Da: VITALE RICCARDO <riccardo.vitale@cultura.gov.it>
Inviato: giovedì 14 maggio 2026 21:24
A: lavoripubblici@comunegavi.it
Cc: BORLA SIMONA
Oggetto: R: Trasmissione preliminare documentazione integrativa CdS Gavi

From: lavoripubblici@pec.comunegavi.it
Sent: Wed, 29 Apr 2026 10:16:41 +0200
To: protocollo@comunegavi.it
Subject: I: MIC|MIC_DRM-PIE|28/04/2026|0003314-P - GAVI (AL) - Interventi di riassetto idrogeologico su dissesti principali settore di versante tra il Forte e il sottostante abitato. Opere d'arte di ingegneria naturalistica e regimazione acque - Convocazione Confe
Attachments: 3314_26.pdf

OGGETTO: GAVI (AL) - Interventi di riassetto idrogeologico su dissesti principali settore di versante tra il Forte e il sottostante abitato. Opere d'arte di ingegneria naturalistica e regimazione acque - Convocazione Conferenza dei Servizi Asincrona per approvazione del progetto di fattibilità tecnico-economica - **RISCONTRO**

Definizione planimetrica delle opere previste per il percorso di accesso al forte

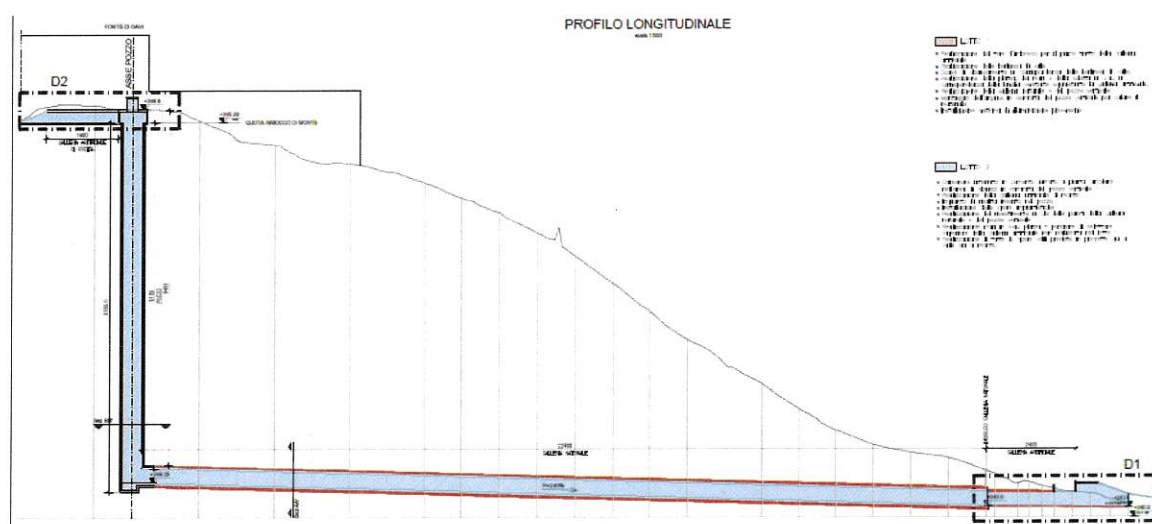
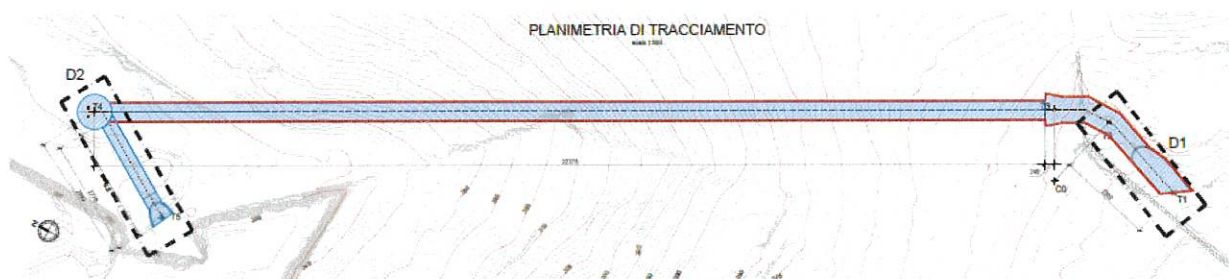
Ad ogni buon fine tuttavia, poiché la DRM ha trasmesso al Comune di Gavi si pone all'attenzione dei progettisti dell'intervento di riassetto idrogeologico la necessità di approfondire ed eliminare ogni possibile interferenza con particolare riferimento all'imbocco della galleria sub-orizzontale e nelle aree circostanti secondo la planimetria del PE di cui si pone all'evidenza negli stralci seguenti.

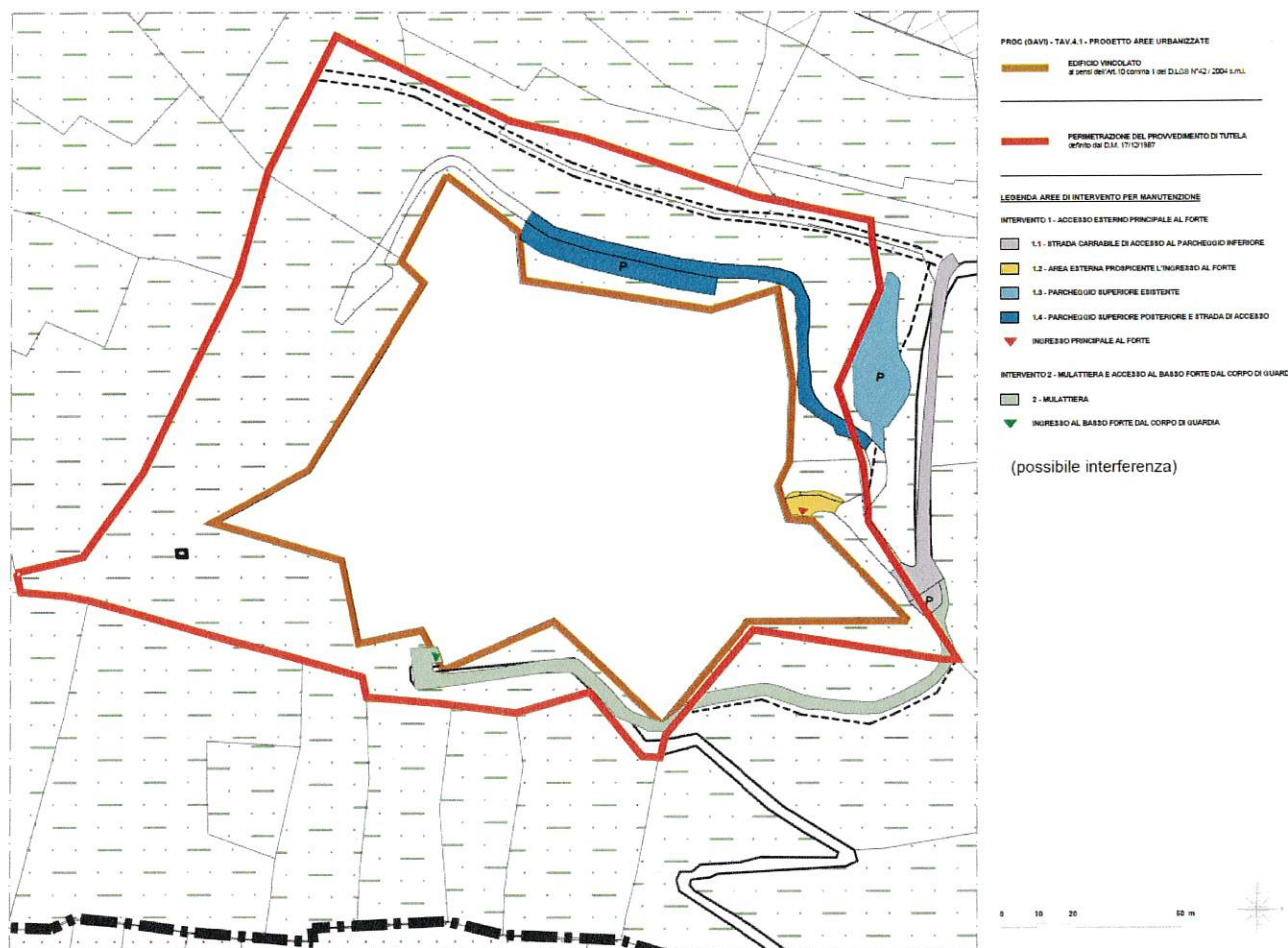
Si richiede apposita relazione integrativa inerente le modalità d'uso della porzione di mulattiera (parte gialla perimetrale al Forte) evidenziata nella "Planimetria Piste Manutentive e di Regimazione" (all. B08) e si richiede formale impegno della Stazione Appaltante di ripristino, qualora necessario, dello stato dei luoghi.

Si rileva che la "Planimetria Piste Manutentive e di Regimazione" (all. B08), porzione gialla, utilizza proprio la mulattiera oggetto degli attuali lavori di ripristino (come già rilevato nelle richieste d'integrazione), tale condizione richiede attenzione nell'uso che rimane condizionato, con presa d'obbligo a carico della Stazione Appaltante, al ripristino fruibile dello stato dei luoghi.
